Borgervænget II

Forslag til lokalplan i supplerende høring

Bilag 6

Ændringsforslag vedrørende ”Borgervænget II” - §§ 1 og 4 (gennemstreget tekst udgår, ny tekst er markeret med gult).

Tegning nr. 2

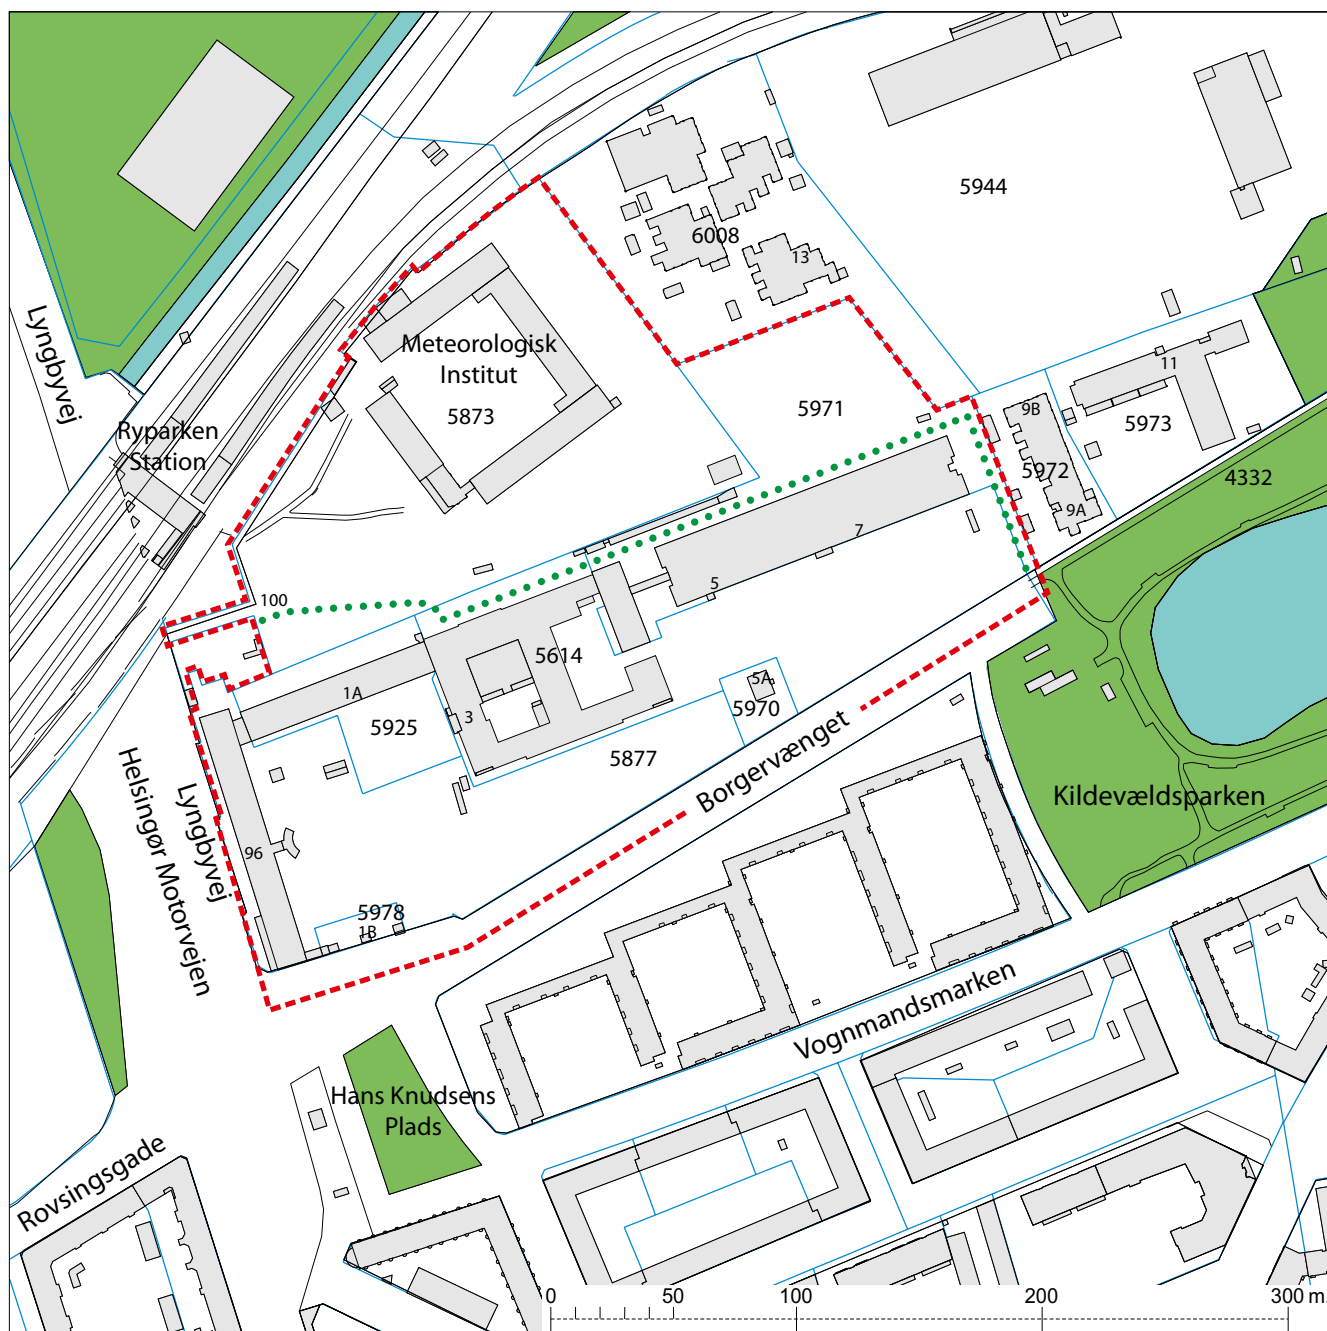
I offentlighedsperioden er der modtaget en henvendelse fra Kirk Kapital A/S, som ejer ejendommen beliggende Lyngbyvej 100 (Danmarks Meteorologiske Institut mm.). I henvendelsen gøres der bl.a. indsigelse mod den i lokalplanforslaget fastlagte placering af et 6,5 m bredt stiudlæg (del af cykelruten Svanemølleruten) henover ejendommen, bl.a. fordi stiudlægget gennemskærer ejendommen på en uheldig måde for en eventuel senere bebyggelse på ejendommen.

På den baggrund har forvaltningen revurderet ovennævnte lokalplanbestemmelse. Forvaltningen foreslår herefter en ændring i forhold til lokalplanforslaget, således at stiforbindelsen (cykelruten) gennem området fastlægges med en principiel placering i stedet for at fastlægge den som et præcist arealudlæg som i lokalplanforslaget. Herved muliggøres der en vis fleksibilitet, så der i samarbejde med grundejeren kan foretages justeringer i forhold til den endelige placering af stien, der vil kunne tage hensyn til en bedre udnyttelse af grunden.

Ovennævnte ændring vedrører lokalplanforslagets § 4, stk. 3, som vist på side 3. Tegning nr. 2 til lokalplanen ændres i forhold til ovenstående, som vist på side 3.

Der ~~udlægges areal (vejudlæg)~~ til **fastlægges** en offentligt tilgængelig stiforbindelse ~~som vist med skravering på tegning nr. 2.~~ **Stianlægget** udlægges i en bredde på 4 m (ekskl. eksisterende fortov) for delstrækningen A-B, en bredde på 4 m (ekskl. eksisterende fortov) for delstrækningen C-D og en bredde på 6,5 m (inkl. ny gangsti) for delstrækningen E-F som vist **med placering som principielt angivet** på tegning nr. 2.

Mellem delstrækning A-B og delstrækning C-D fastlægges en pladsskæring på en hævet flade, som vist med krydsskravering på tegning nr. 2.
